Заведующий
МБДОУ ДС №47 "Успех"

**Паспорт доступности
объекта социальной инфраструктуры (ОСИ)
№ 1**

Акт обследования
объекта социальной инфраструктуры к паспорту доступности ОСИ

Фото 16

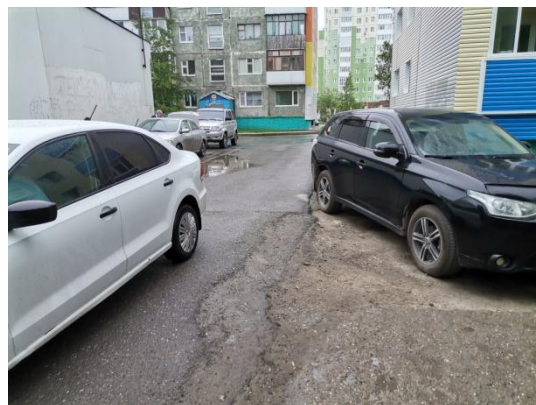
2.1	Лестница (наружная)	Есть	---	17,18	<p>- Крыльцо одной из входных групп образует одиночную ступень, что недопустимо, требует замены съездом п.5.1.12, 6.1.2 СП 59.13330.2016;</p> <p>- Ограждения, выполненные на лестнице наружной, главного входа, выполнены с нарушением СП. 59.13330.2016, ГОСТ Р 51261-2017;</p> <p>Отсутствует тактильно-контрастные</p>	К, С, О	<p>Привести в соответствие требованиям СП. 59.13330.2016. п.6.1.2, 5.1.12 ГОСТ Р 51261;</p> <p>При выявлении ненормативного уклона, вновь образованного съезда, снабдить съезд перильным ограждением в соответствии с требованиями СП 118.13330.2012 п. 6.17* ограждение лестницы входной группы объекта, ГОСТ Р 51261-2017 Устройства опорные стационарные реабилитационные;</p>	<p>- В доступных входах в здание (сооружение) следует свести к минимуму разность отметок тротуара и тамбура, а именно обеспечить наличие пандуса (съезда) с выделенной горизонтальной площадкой в соответствии с требованиями п.5.1.15, п. 6.1.2 СП 59.13330.2016. В случае невозможности выполнения требований по уклону, при организации съезда, обеспечить наличие перильного ограждения и поручней в соответствии с</p>

напольные указатели		<p>- обеспечить монтаж тактильных напольных указателей;</p>	<p>требованиями СП. 59.13330.2016, ГОСТ Р 51261-2017. Важно! Произвести замену ограждения наружной лестницы, расположенной на входной группе, с установкой перил в соответствии с требованиями ГОСТ и СП, с обязательным наличием нетравмирующих завершений, с удлинением в пределах 0,3 м., относительно марша лестницы. Обустроить перед входом (выходом) тактильно-контрастные указатели, выполненные из твердых материалов, не создающим вибрацию при движении по нему, их поверхность должна обеспечивать продольный коэффициент сцепления 0,6 - 0,75 кН/кН, в условиях сырой погоды и отрицательных температур - не менее 0,4 кН/кН., выполняющие функцию</p>
--	--	--	--	--	---------------------	--	---	---

Фото 19

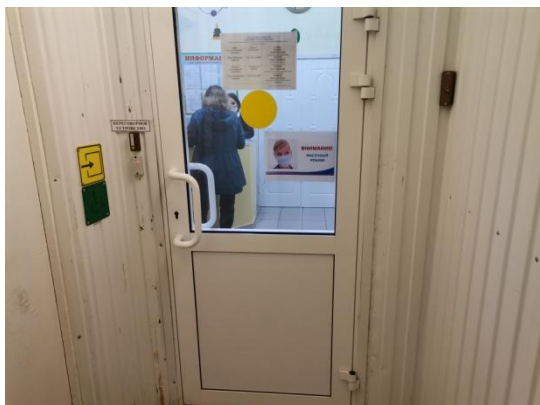
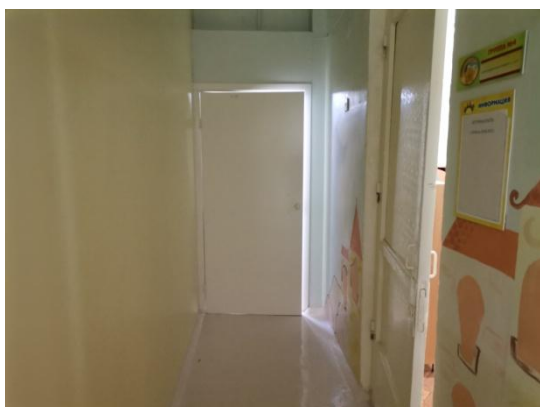
2.5	Тамбур	Есть	---	19,20	Ковровая дорожка, расположенная в тамбуре, имеет не закрепленные грани, что не соответствует п.6.2.7 СП 59.13330.2016 Высота порога превышает допустимые значение 0,014м, что не соответствует п. 6.1.5 СП 59.13330.2016;	К	Привести в соответствие с пп .6.1.5, 6.2.7 СП 59.13330.2016 г.;	Ковровые покрытия на путях движения должны быть плотно закреплены, особенно на стыках полотен и по границе разнородных покрытий, в рамках исполнения п.6.2.7 СП 59.13330.2016; Обеспечить высоту порога, с сохранением притвора дверного полотна, в рамках требований п. 6.1.5 СП 59.13330.2016 (как компенсирующее мероприятие допустимо использование перекатного порогового пандуса) .
	Общие требования к зоне	Нет	---	---	---	---	---	---

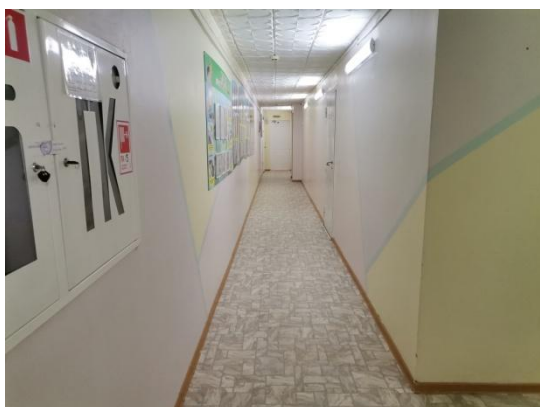
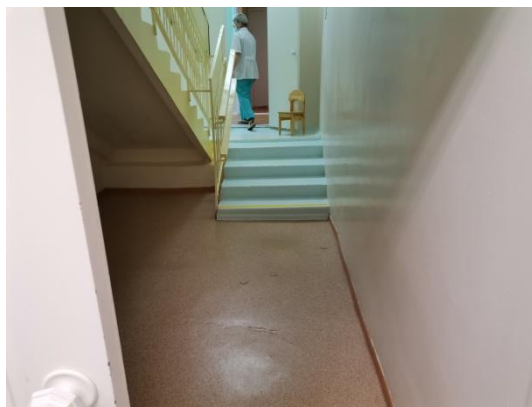
3.1	Коридор (вестибюль, зона ожидания, галерея, балкон)	Есть	---	21,22,23, 24,25,26, 27,28,29, 30	Ширина путей движения не соответствует требованиям СП 59.13330.2016; Декоративные элементы оформления интерьера, расположенные вдоль стен на путях движения не соответствуют требованиям п. 6.2.6 СП 59.13330.2016	К, С, Г, О, У	По ширине путей движения - технические решения не возможны; Декоративные элементы оформления интерьера, расположенные вдоль стен на путях движения привести в соответствие требованиям п. 6.2.6 СП 59.13330.2016	- Технические решения не возможны, как компенсирующие мероприятия предусмотреть - размещение системы навигации на объекте, а именно установка мнемосхем этажей по обоим лестничным маршам объекта, с указанием всех структурно-функциональных зон, кабинетов, помещений; Справочно: В вестибюлях общественных зданий, с учетом их функционального назначения, следует предусматривать установку информационных

поверхностях, должны иметь закругленные края и не выступать более чем на 0,1 м на высоте от 0,7 до 2,1 м от уровня пола;
3.2	Лестница (внутри здания)	Есть	---	31,32,33, 34,35,36, 37,38,39, 40,41	<p>Перила лестничных маршей не соответствуют предъявляемым требованиям СП 59.13330.2016, ГОСТ);</p> <p>Отсутствует контрастная маркировка оконечных ступеней лестничных маршей;</p> <p>Отсутствует тактильная маркировка продолжительно сти лестничных маршей;</p>	С, О	<p>Предусмотреть возможность замены перильного ограждения лестничных маршей с приведением в соответствие действующим требованиям ГОСТ и сводов правил, регламентирующих данную категорию;</p> <p>После проведения вышеуказанных работ, обеспечить наличие тактильно-контрастной и контрастной маркировки лестничных маршей;</p>	<p>- Требуется замена ограждения маршевых лестниц, расположенных между этажами здания, с установкой одноуровневых поручней (высота 0,9 м.) снабженных нетравмирующих завершением, с удлинением в пределах 0,3 м., относительно марша лестницы (СП. 59.13330.2016. п. 5., п.5.1., ГОСТ Р 51261).- Обустройство противоскользкой полосы на проступях ступеней каждого лестничного марша. Краевые ступени лестничного марша обустроить одной или несколькими противоскользкими полосами, контрастными с поверхностью ступени, (например желтого цвета), имеющие общую ширину в пределах 0,08 – 0,1 м.</p>

Фото 68

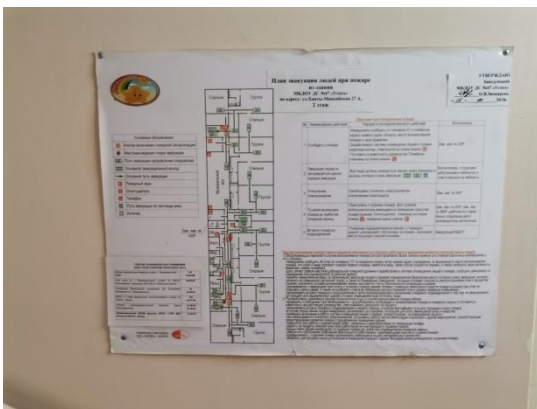
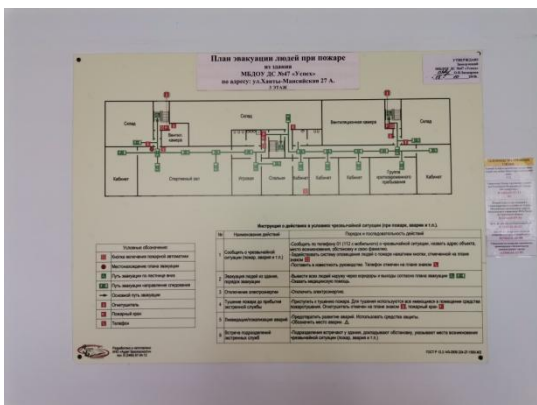
6.1	Визуальные средства	Есть	---	68,69,70	Нарушение действующих норм СП 59.13330.2016	К, О, Г, У	Привести в соответствие с действующими нормами, регламентирующими данное требование (СП 59.13330.2016);	Обеспечить наличие в составе системы навигации на объекте (световой маяк; контрастные маркировки дверей, ручек дверей; информационные таблички и т.д.), фотолюминесцентной эвакуационной системы с размещением на путях движения и эвакуации посетителей, включая людей с инвалидностью и МГН;
